## Rapport de contrôle d'installations électriques à basse et à très basse tension

RÉF. 34/2025/99135/D01:1

DATE DU CONTRÔLE 09/04/2025 (12:55 - 13:40) AGENT VISITEUR Olivier Dodet  
 ADRESSE DU CONTRÔLE Rue de Gaillarmont 42 - 4032 Liège TYPE DE CONTRÔLE Visite de contrôle vente ancienne installation (8.4.2)

**Croquis de position élémentaire et descriptif sommaire des tableaux**

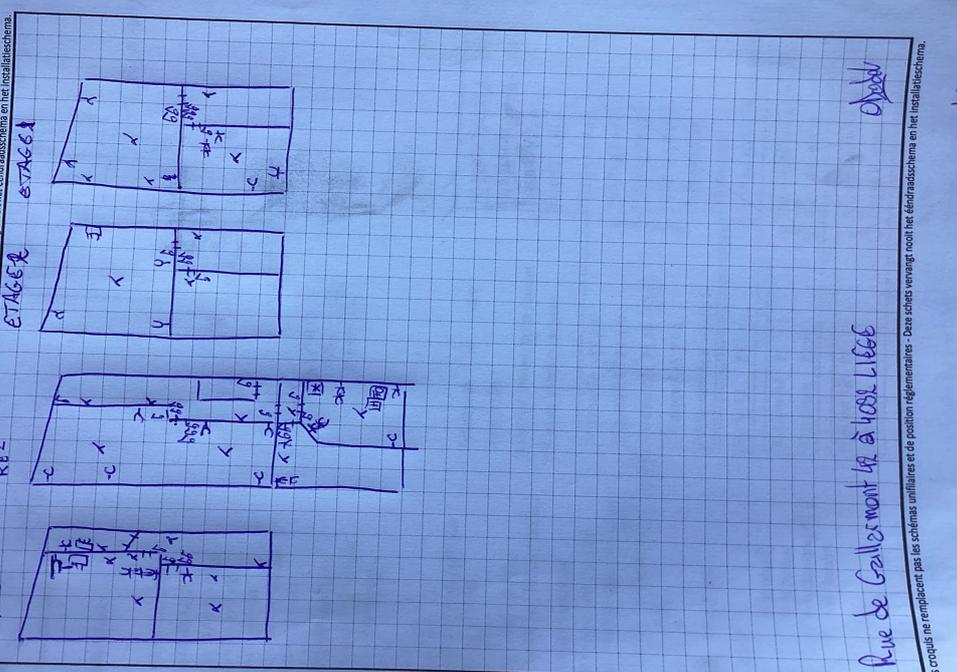
sur base de ce qui est visible et accessible lors du contrôle  
Note : ces croquis ne remplacent pas les schémas unifilaires et de position réglementaires
